ARPAT - AREA VASTA COSTA - Dipartimento di Massa Carrara - Settore Supporto tecnico
Via del Patriota, 2 - 54100 - Massa

OGGETTO: [ID2344] Verifica assoggettabilità ex decreto legislativo 152/2006, articolo 19 e legge regionale 10/2010, articolo 48. Modifica del progetto di coltivazione della cava Gioia Piastrone n.173, sita in località Gioia, nel Comune di Carrara. Proponente: Cooperativa fra Cavatori di Gioia Società Cooperativa. Contributo istruttorio.

DOCUMENTAZIONE ESAMINATA : STUDIO PRELIMINARE AMBIENTALE

Si presentano i dati completi degli indicatori PM10:

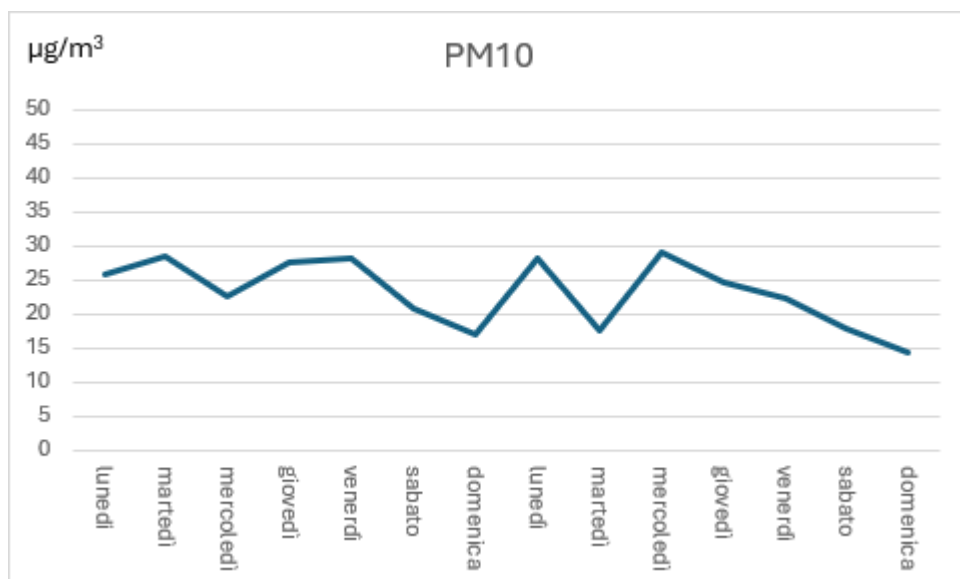
Il rapporto mostra i valori giornalieri di PM10 e i relativi dei metadati, relativi al campionamento ed alla determinazione gravimetrica; sarebbe stato opportuno inserire anche il valore medio del periodo al fine di un'ulteriore valutazione rispetto al

Preso atto che la campagna di misurazione è di tipo indicativa, sarebbe appropriato calcolare il valore dell'indicatore del 90,4° percentile delle concentrazioni giornaliere di PM10, il quale risente in minor misura della copertura temporale dei dati rispetto al conteggio del numero dei superamenti del VL media giornaliera (50 µg/m3).

Il valore del 90,4° percentile in questa campagna è pari a 28 µg/m3, inferiore al valore limite di 50 µg/m3.

Dall'esame degli andamenti temporali del PM10 si osserva una riduzione dei livelli di concentrazione in corrispondenza dei giorni festivi (sabato e domenica)

Sarebbe pertanto opportuno che le prossime determinazioni gravimetriche fossero coerenti a quanto previsto dalla norma UNI citata sopra. E' anche necessario utilizzare la versione aggiornata della norma UNI EN 12341:2023.
